2021-04755

Dotyczy: przetargu nieograniczonego na budowę dróg publicznych, zbiornika retencyjnego oraz sieci kanalizacji deszczowej w rejonie budowanego komunalnego osiedla mieszkalnego przy ul. Opolskiej w Poznaniu

Brama wjazdowa – Brama dwuskrzydłowa o wymiarach 1700 (H) x 5500 mm (So) (wys. x szer.).

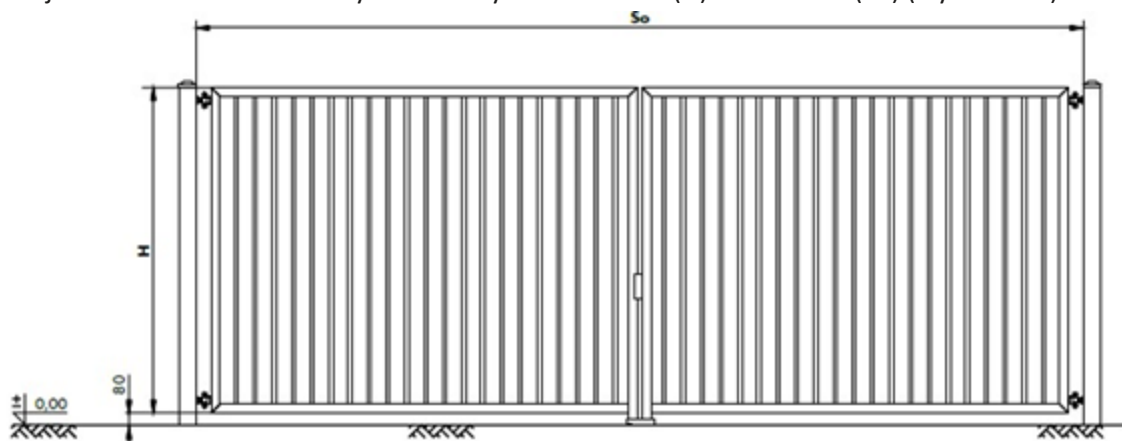
Proszę o załączenie rysunku bramy.

Zamawiający działając na podstawie art. 38 ust. 4 Ustawy modyfikuje treść SIWZ w ten sposób, że załącza rysunek bramy wraz z jej parametrami.

1. Wykorzystane profile o przekrojach: rama 60x60mm, wypełnienie wypełnieniem w postaci kształtownika zamkniętego 25x25mm lub w postaci rur fi 25mm.
2. W skrzydle zamek w obudowie aluminiowej wraz z wkładką i okuciem, rygiel wpuszczany w ziemię.
3. Słupy bramy stanowią integralną część wyrobu. Słupki wyposażone w stalowe daszki typu piramidka.
4. Brama w świetle wjazdu - ruch bramy w obrębie 90 stopni.
5. Kolor bramy jak i ogrodzenia: RAL 6005 Zielony.
6. Ogrodzenie i brama zabezpieczone antykorozyjnie poprzez ocynkowanie ogniowe i powleczenie farbą poliestrową. Gwarancja na powłokę antykorozyjną 10 lat.
